## 第24回 高輪築堤調査・保存等検討委員会【部会②】

日時：2022年12月7日（水）

## 第23回 高輪築堤調査・保存等検討委員会【部会②】

# 開催記録（案）

## 【まとめ】

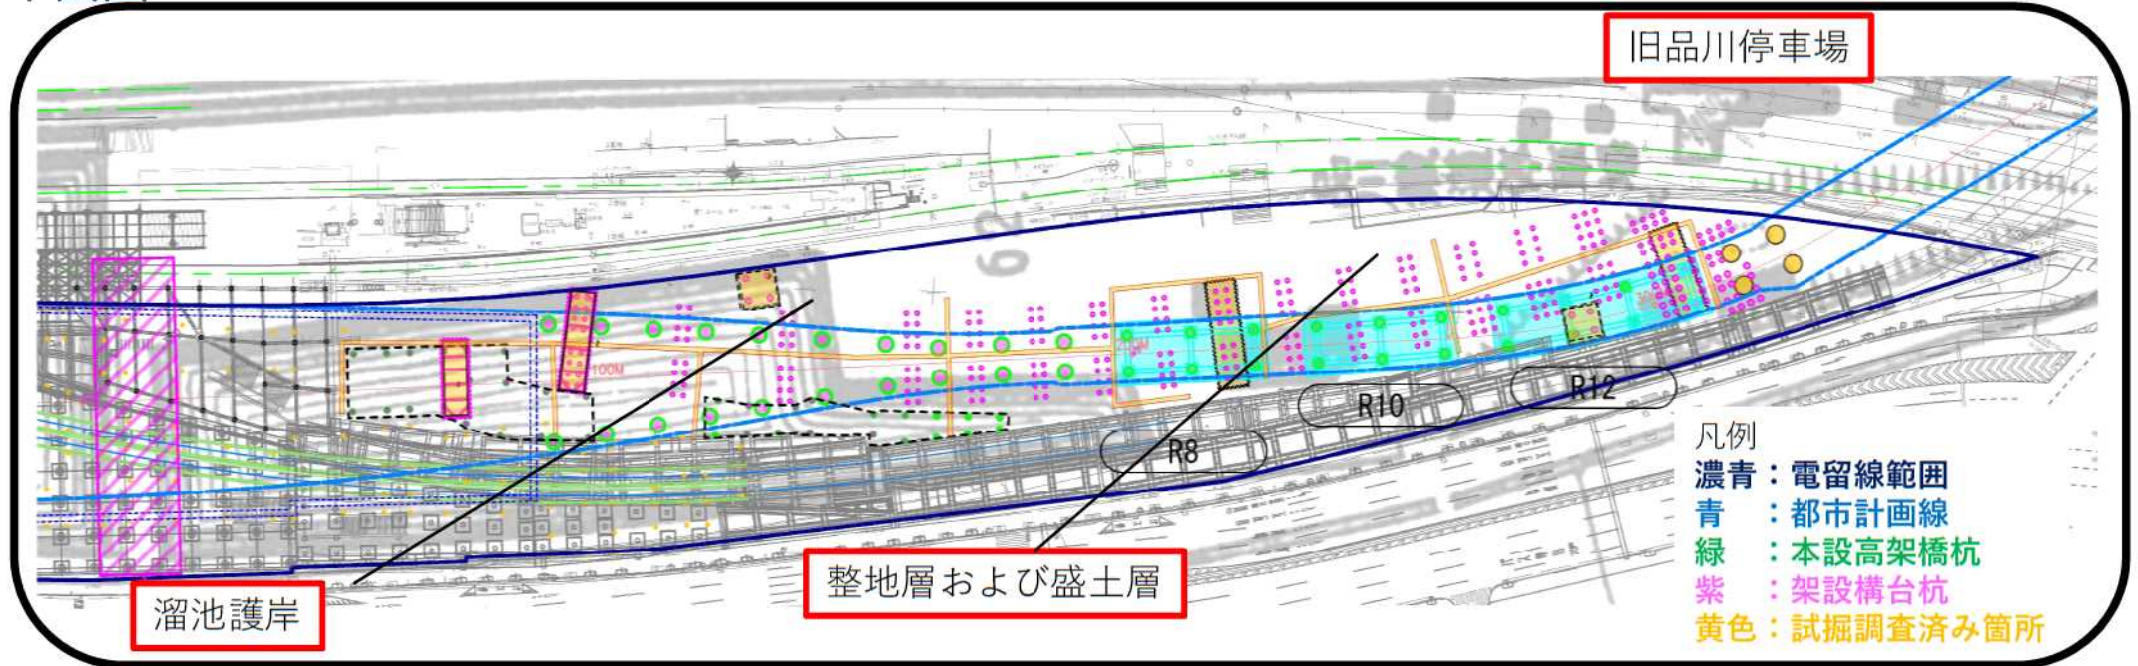
- (港区) 資料 3 について説明する。
- (委員長) 質問や意見はあるか。
- (古関委員) 南横仕切堤の位置について、資料 3 の重ね図では池の方に掛かっている。用いた明治 20 年の表記の位置がずれているが、地図の誤差の問題と考えてよいか。地図の問題か重ね方がおかしかったということか。
- (港区) その通りである。
- (古関委員) 出てきたものがより正しい。

(委員長) 旧品川駐車場の整地層がかなり明確に出てきたこと、一部土手の様なものが見受けられるので、整地層の上に構築された遺構が何らかの形で残っているのではないかと推測される。水溜の中の堆積物が明確につかまえたので水溜は確実にあるということが確認された。護岸の構造は 1 か所しか開けてないので何とも言えないが、常識的には石垣ではなく木の土留めかと思う。水溜があることは間違いない。何らかの形の護岸はあるものとする。南横仕切堤の南側は北仕切堤と同様に木の土留めがあったはずだが、調査でそれらしいものが発見され、東西方向で長さも比較的長く確認されたので一部ではないと思う。連続して土留めが続いている可能性は十分に高い。したがって横仕切堤は今後北側に石積みがあるかどうかの確認が作業としては必要になってくる。
